监 理 通 知 单

工程名称:方山县袁家甲村 13.53MWp 光伏扶贫发电项目 编号:FSFP-ZHJL-007

事由: 关于光伏区桩基施工、电缆敷设施工质量事宜。

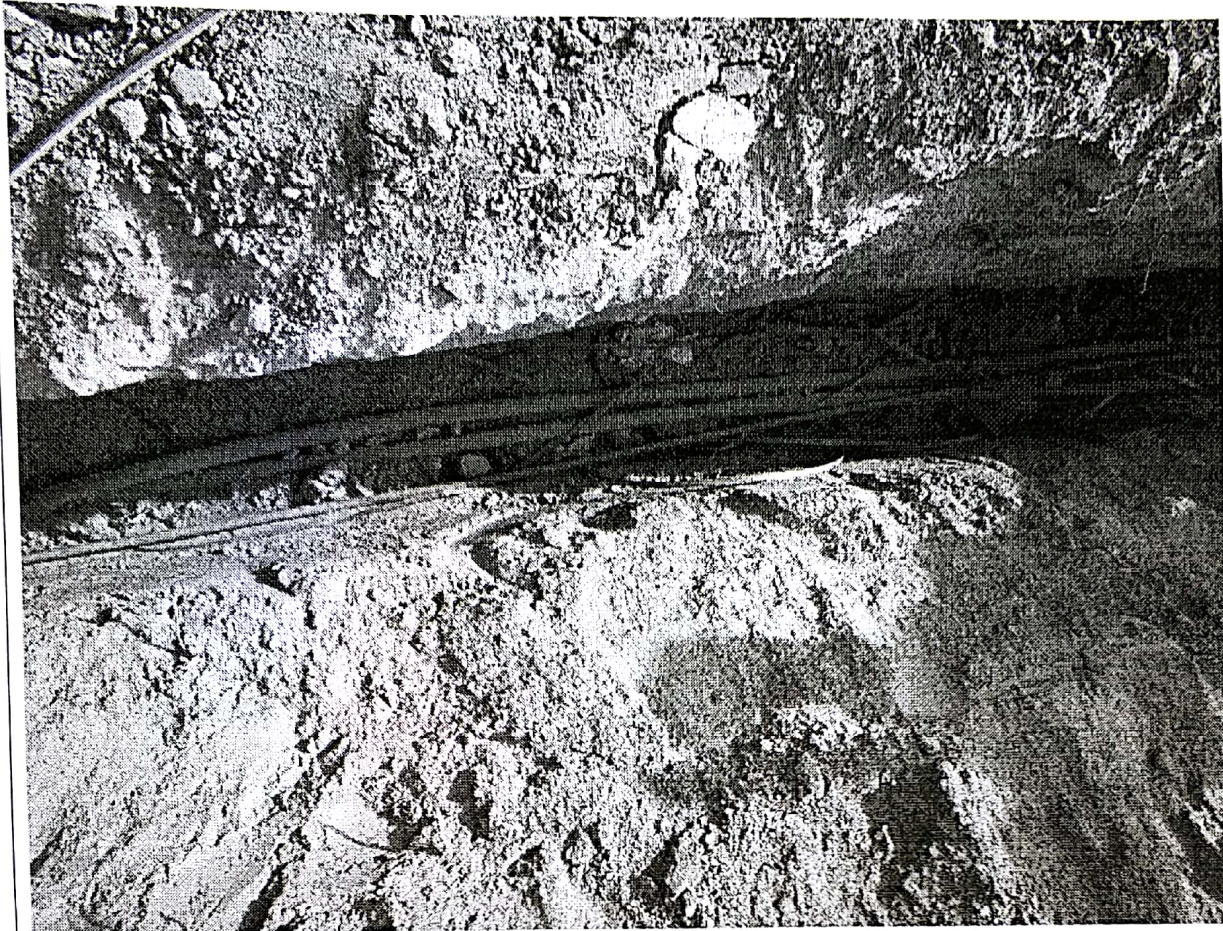
- 1、1#区电缆敷设后沟底杂物多,电缆敷设混乱,且与镀锌接地扁铁埋置混为一体。
- 2、桩基施工,个别桩孔深度不符合设计要求,尤其严重的是人为的把钢筋笼剪断,偷工减料,造成桩基钢筋笼总长度、埋置深度不符合设计要求。

要求: 你单位对上述质量问题限期三天内整改完成,整改完成后报监理部复检,验收合格后方可进行下道工序施工。(详见附图)
